CONSORCIO AV NIT 901.700.999-4

Asunto: Revisión de estudios hidrológicos e hidráulicos del proyecto Puente Vehicular Parque Infantil.

Asunto: INFORME VISITA 31/08/2023 AL PROYECTO CONSTRUCCION DEL NUEVO PUENTE VEHICULAR SOBRE EL CAÑO PARRADO EN LA DIAGONAL 42 ENTRE LA GLORIETA DE LA GRAMA Y PARQUE INFANTIL EN LA CIUDAD DE VILLAVICENCIO - META.

Gráfica 5.5 Perfil longitudinal de flujo

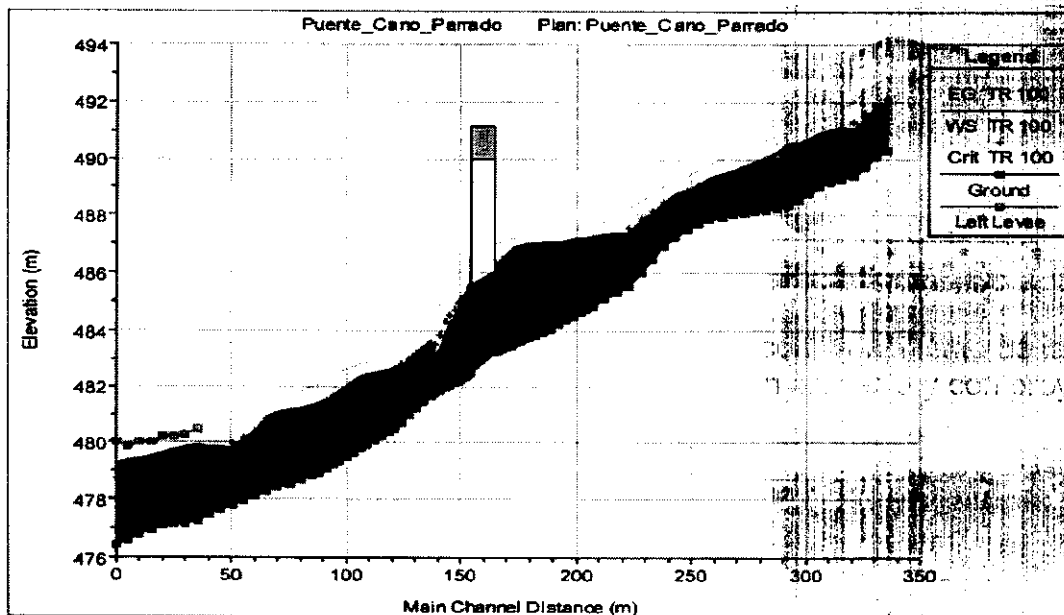
El perfil longitudinal del flujo muestra la condición de constricción de la fuente, sin embargo, no se observa análisis de la situación sin proyecto y con proyecto de 15 m de longitud.

Gráfica 5.6 Presentación esquemática resultados de socavación general por contracción

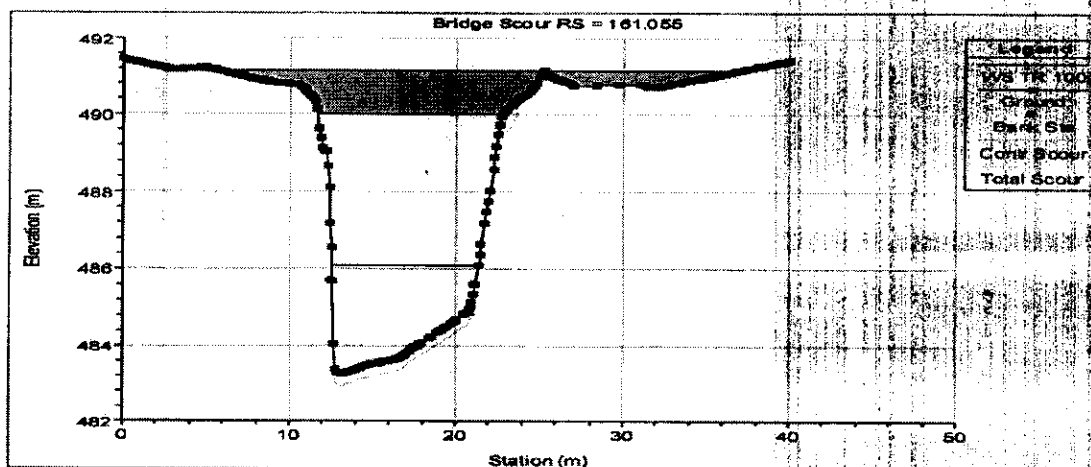
Al observar el análisis de socavación se encuentra que presenta un cálculo de socavación de 0.34m y 0,45m para centro y local respectivamente

La evaluación de socavación general, realizada empleando el módulo de diseño hidráulico de HEC-RAS 6.1, para un periodo de retorno de 100 años relaciona una magnitud de 0.34 metros sobre el canal central. Con relación a la socavación local de tiene magnitud de 0.45 metros para el estribo derecho.

Figura 5.5 Perfil sobre el eje del Puente

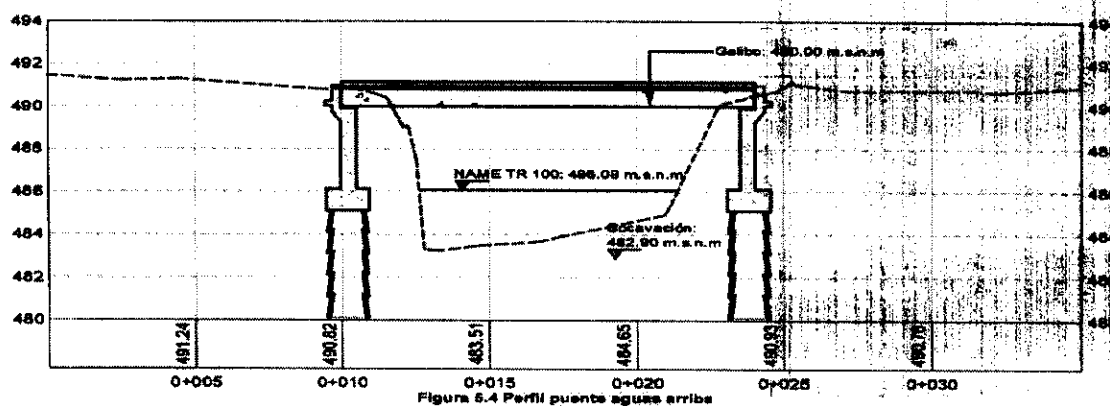
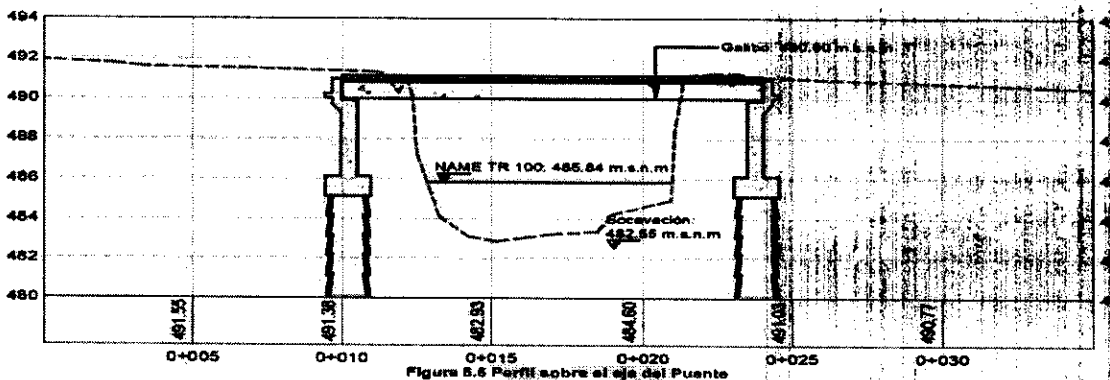
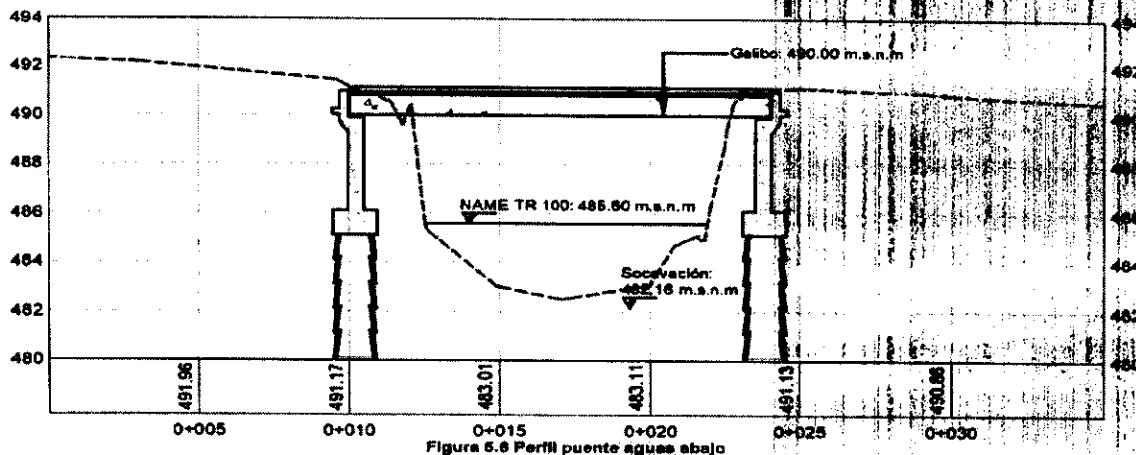
Se revisa la condición de sección analizada en el diseño hidráulico, encontrando que para todas las condiciones, aguas arriba, centro de puente y aguas abajo, el puente se encuentra protegido por un talud que se considera el margen topográfico del caño Parrado, tal como lo señalan las figuras recibidas del diseñador.

Adicionalmente se entrega una cota de socavación de 482.55m en el centro del puente, sin embargo, recomienda cimentar en una cota inferior a la 481.00 m, lo cual, aunque se encuentra en rango de seguridad, nos permite inferir que existe una posibilidad importante de presentar una socavación superior a la encontrada en el diseño.

Ilustración 2 Sección hidráulica propuesta en el modelo Hidráulico del Consultar y rellenos que desaparecen con el proceso de demolición de estribos existentes y construcción de estribos nuevos.

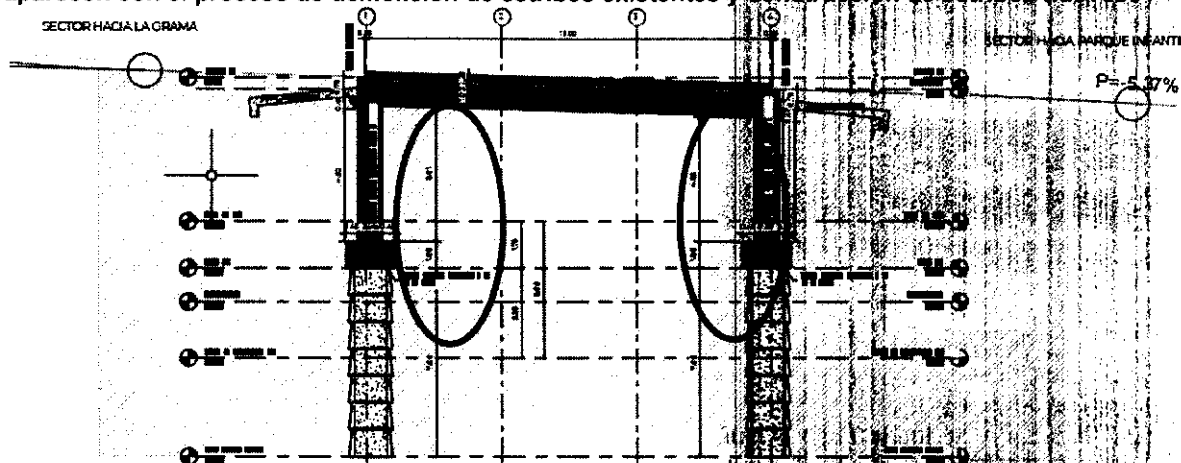
- En visita al sitio de obras se evidencia que el nivel de cimentación está por encima del nivel del lecho del Caño, luego al quedar los estribos expuestos dentro del cauce se verán afectados por los efectos erosivos que pueda generar la circulación del flujo de agua, generando socavación del material retenido entre los caissons y el material retenido por el estribo, situación que pone en riesgo la estabilidad del puente.

- El análisis de socavación estimó una socavación de 0.45m en el lecho del Caño, se debe recalcular esta socavación contemplando el efecto de los estribos invadiendo el cauce. Ajustado el cálculo de socavación, se debe replantear el nivel de cimentación de estribos y aletas, condicionando estas a que estén por debajo del perfil de socavación.

Figura 4. Localización en planta puente sobre la diagonal 410.

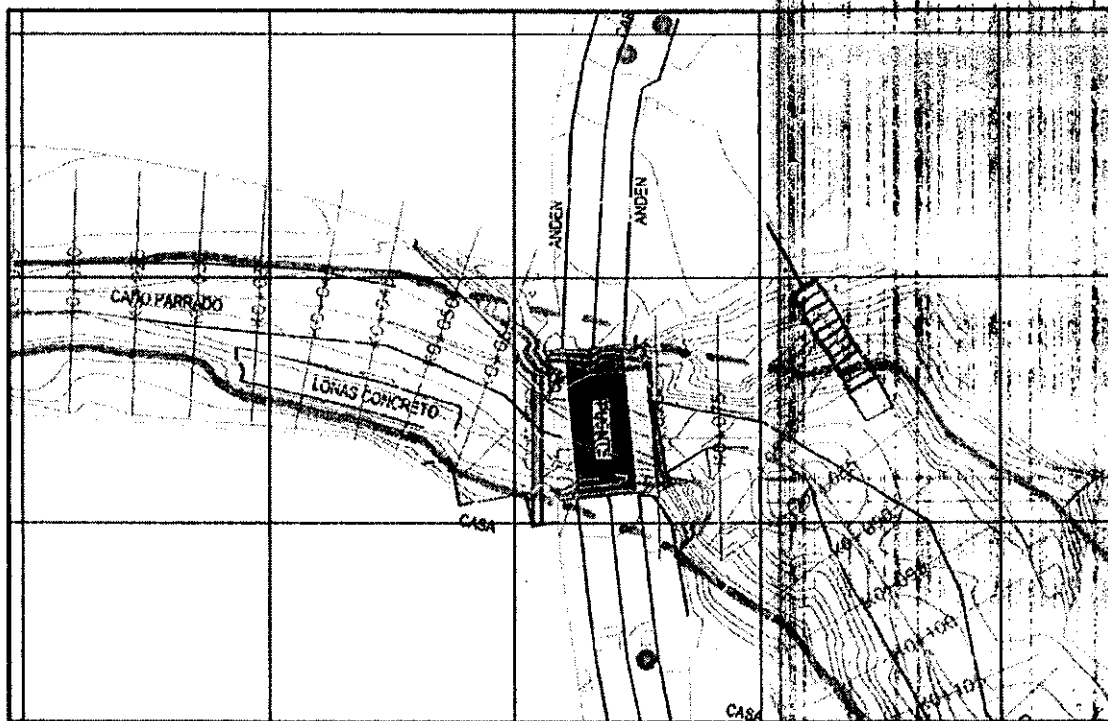
En el sector donde se proyecta el Puente de la Diagonal 42, la cuenca es estrecha y la pendiente del cauce es alta, lo que permite que se presente una alta capacidad de arrastre y un alto potencial de socavación, (ver la Figura 4). El puente en construcción de 15 m de longitud es muy reducido comparado con el ancho del cauce que en promedio puede ser de 18 m que corresponde a la longitud mínima sugerida de puente.

En la Figura 4 se colocan las líneas aproximadas de cota de inundación basada en observaciones de campo y en la Fotografía 1, se presenta una panorámica del cauce en donde se puede apreciar que el estribo izquierdo del puente, lado derecho de la foto, se encuentra prácticamente en la mitad del cauce. Es importante resaltar que el cauce en este sector presenta un cambio leve de dirección hacia la derecha, lo que genera un aumento de su potencial de socavación sobre la margen izquierda del cauce en la zona del puente.
